Datum předložení změny:		ZL č. 021
Zhotovitel:	Zlínstav a.s.	
Objednatel:	Vysoká škola chemicko-technologická v Praze	
Projektant:	SPS projekt, spol. s r.o.	
TDS:	Gleeds Česká republika a.s.	
Smlouva o Dílo ze dne:	13.10.2020

Projekt zakázkové číslo:	513/18
Stavba:	VŠCHT Praha – Rekonstrukce prostor uvolněných z pronájmu (etapa I) v budově B ul. Zikova – kancelářská část
Objekt:

Název změny:	ZTI II
---------------------	--------

ZL21f) Odkanalizování jednotek VZT, přívod vody do strojovny chlazení

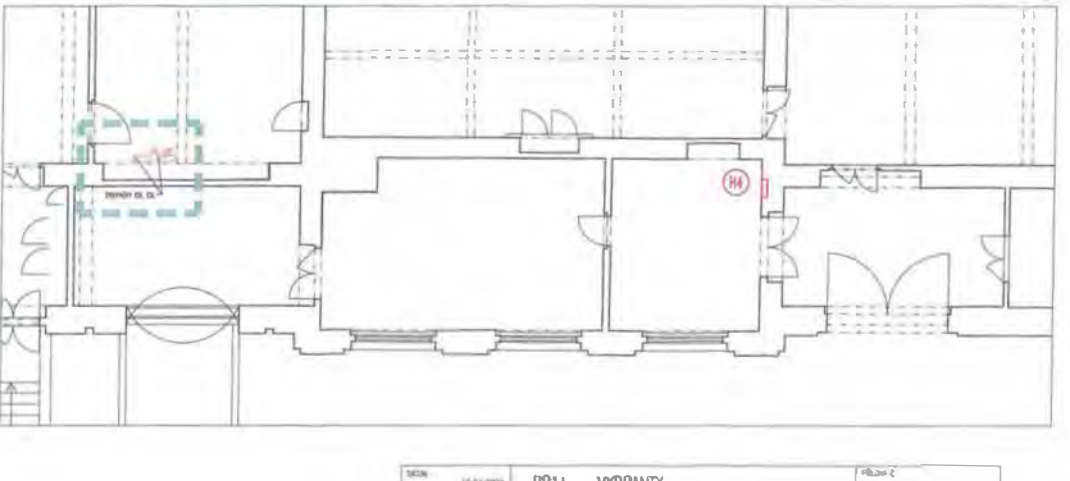
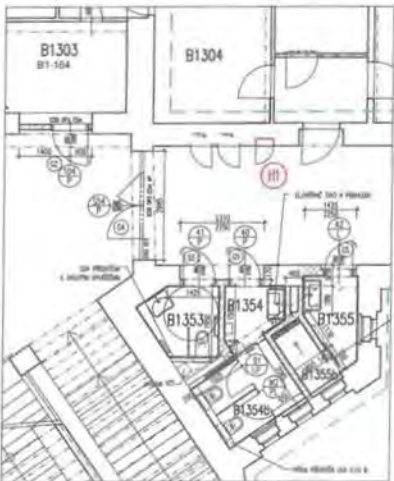
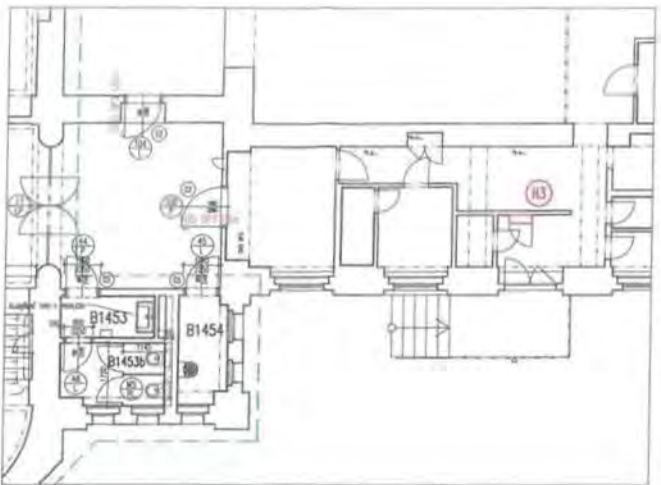
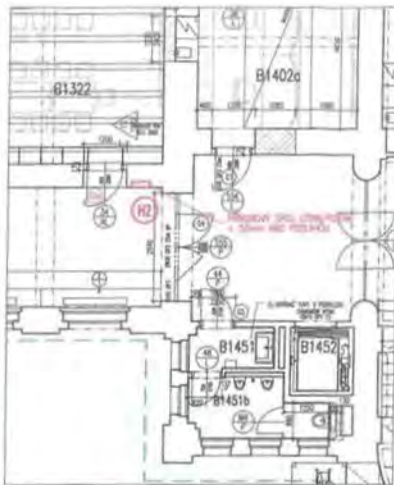
- Čerpadla kondenzátu FCU – Na určených pozicích počítá s osazením čerpadel pro zajištění odvodu kondenzátu
- Odkanalizování VZT jednotek a přívod vody pro RTCH strojovnu: doplnění provedení odvodu kondenzátu v rámci krovu pro VZT jednotky a přívody vody do prostoru strojovny RTCH - krov projektovým pokynem PP21d.

datum	10.03.2021	PP11 - HYDRANTY	číslo výkresu
mřížka	1 : 100	VŠCHT - PŮDORYS 1.NP - VÝŘEZY	PP11_01

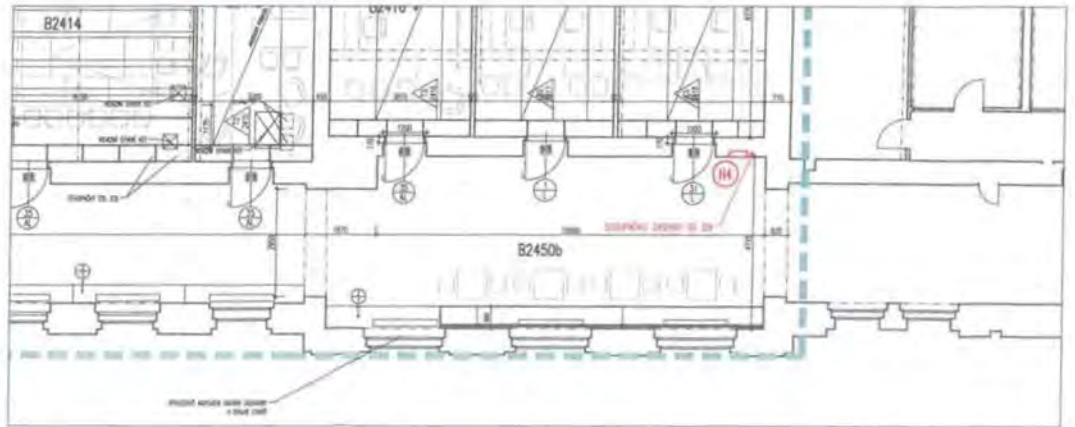
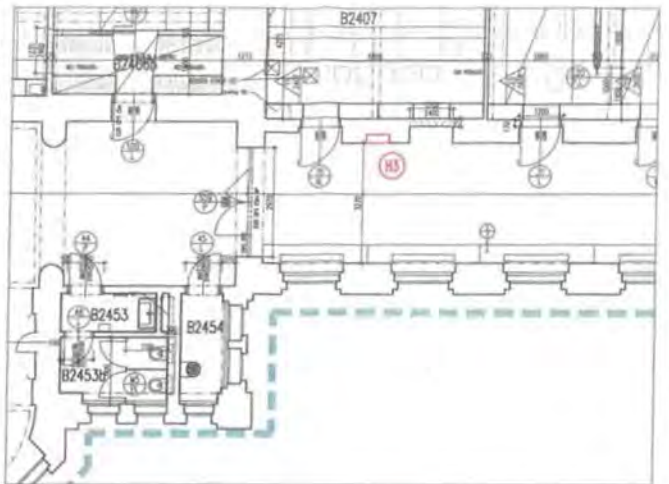
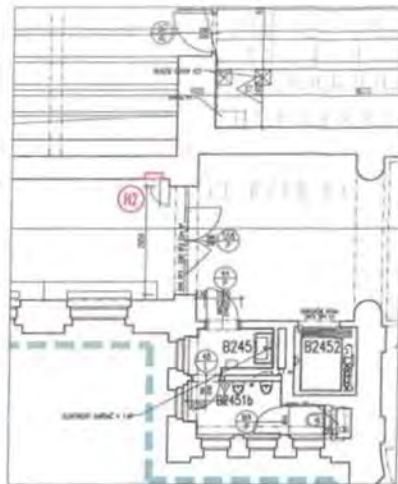
- ZTI II - Hydranty - Kloknerův ústav, 4NP, Cesnet: doplnění hydrantových skříní dle požadavků a pokynů generálního projektanta stavby a k tomu příslušné bourací práce, stavební práce po provedení rozvodů pro doplněné hydrantové skříně.
